Export des observations de l'enquête publique du 16/03/2023 16:38

Objet : Recours gracieux visant l'annulation d'une DÉCLARATION DE PROJET N° 1
EMPORTANT MISE EN COMPATIBILITÉ DU PLU POUR LE SECTEUR DE SECARY mise en
œuvre par Monsieur le Maire de La Teste-de-Buch. 33260.

DECLARATION DE PROJET N°1 EMPORTANT MISE EN COMPATIBILITE DU PLAN LOCAL D'URBANISME

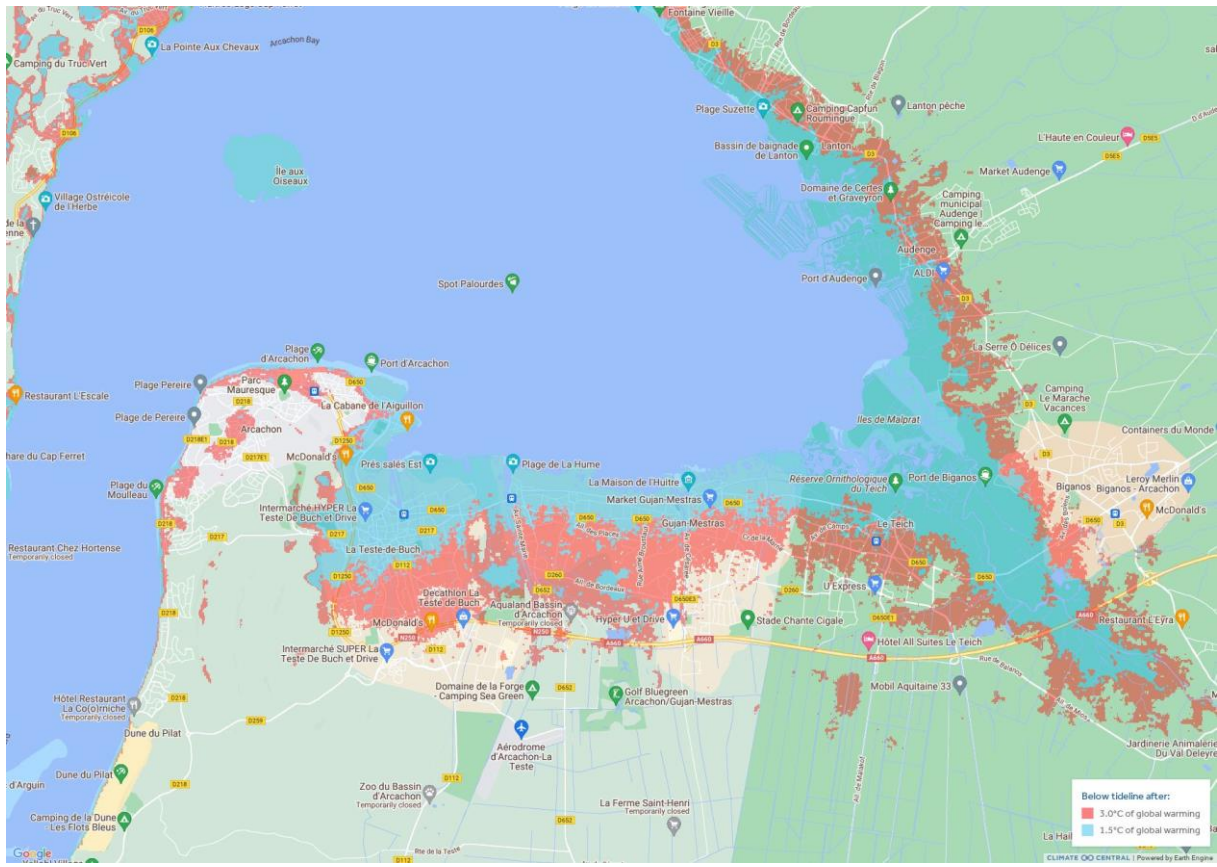
La construction de logements sociaux me semble une volonté réellement louable de la mairie. Mais est-ce bien cohérent de construire encore et toujours dans des zones qui seront atteintes par les eaux d'ici 2100 ?

Les cartes de submersion marine établies par « Climate Central » sont édifiantes à cet égard et sans appel. Si l'océan s'élève de 1, 10 m d'ici 2050 à 2100, presque toute la zone urbanisée sera sous les eaux et celles-ci déborderont la N250 pour atteindre le secteur de SECARY (voir carte ci-jointe).

Et cela continuera à monter pendant quelques centaines d'années encore !

Il devient urgent de transférer progressivement, dès aujourd'hui, l'urbanisation vers des lieux plus sûrs, plus hauts et plus éloignés de la mer.

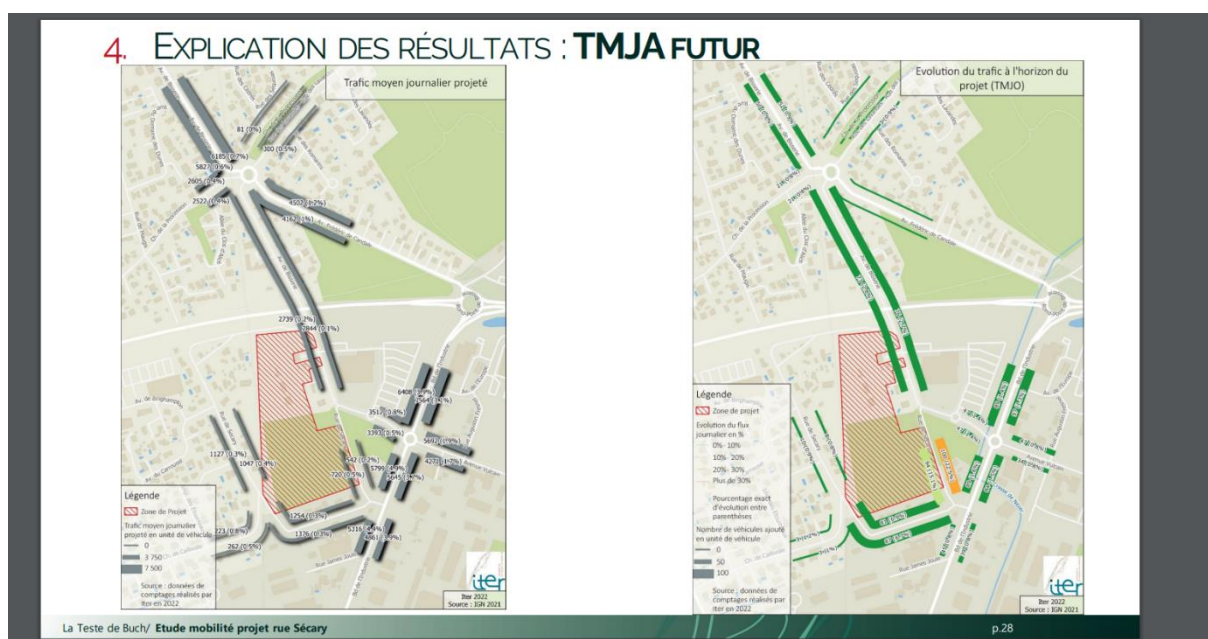
Qui peut croire qu'un nouveau quartier avec , au moins 200 à 300 véhicules, ne générera que ce simple ajout de flux ?

Si l'on considère que ces 200 ou 300 véhicules ne sortent qu'une fois par jour c'est, entre 400 et 600 aller-retour minimum par 24 heures.

De plus, la sortie de ce quartier déboucherait sur un giratoire* qui déverserait ce nouveau flux de véhicules sur les rues de Sécary, Caillivole, Binghamton, déjà plus que saturées.

Pour nous vendre ce projet, on veut nous faire croire que l'impact de la circulation sera infime..... !
